改善箇所説明図

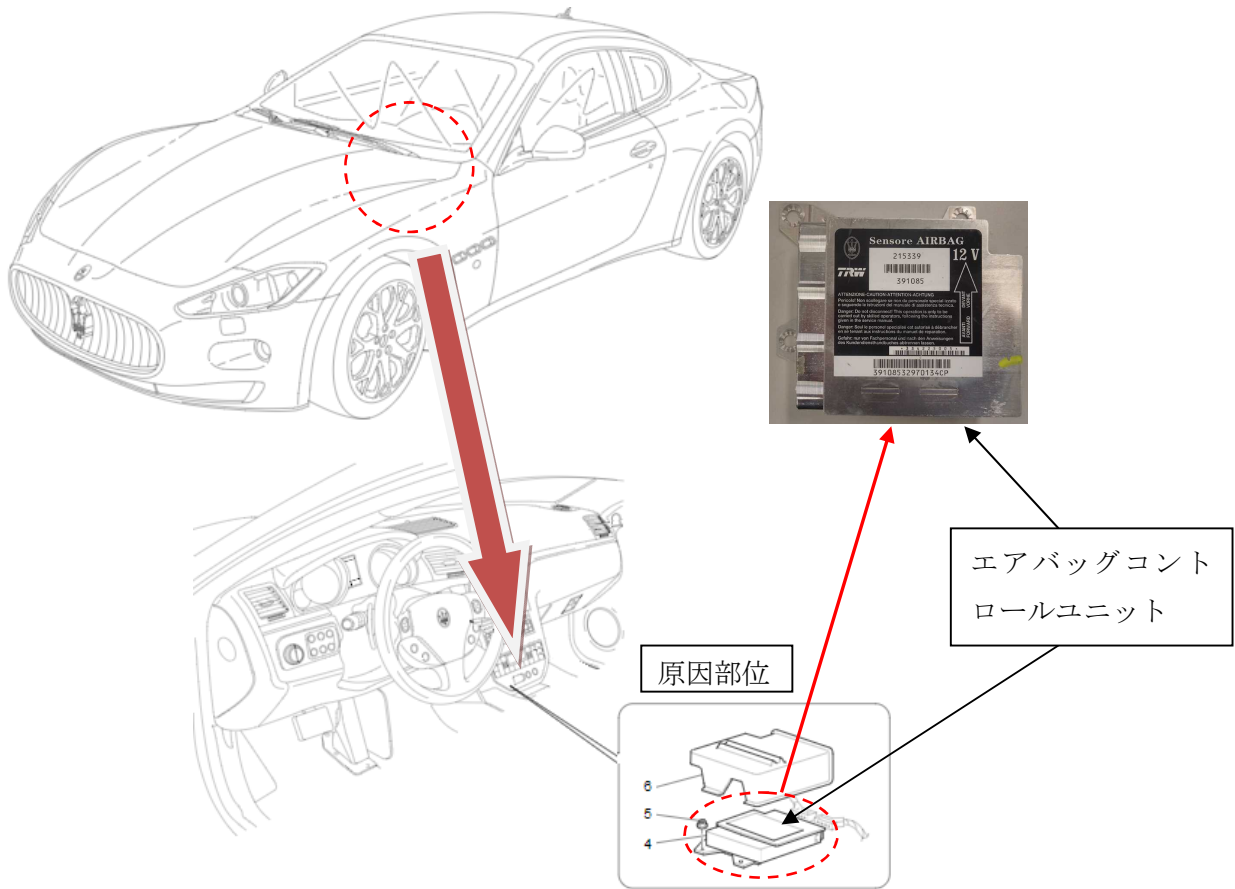
基準不適合箇所

エアバッグコントロールユニットにおいて、電源供給回路のコンデンサーの通電性能が不適切なため、電圧制御が安定しないものがある。そのため、エアバッグ警告灯が点灯し、エアバッグ、シートベルトプリテンショナーが作動しないおそれがある。もしくは、走行中に誤作動するおそれがある。

改善の内容

全車両、エアバッグコントロールユニットを良品に交換する。
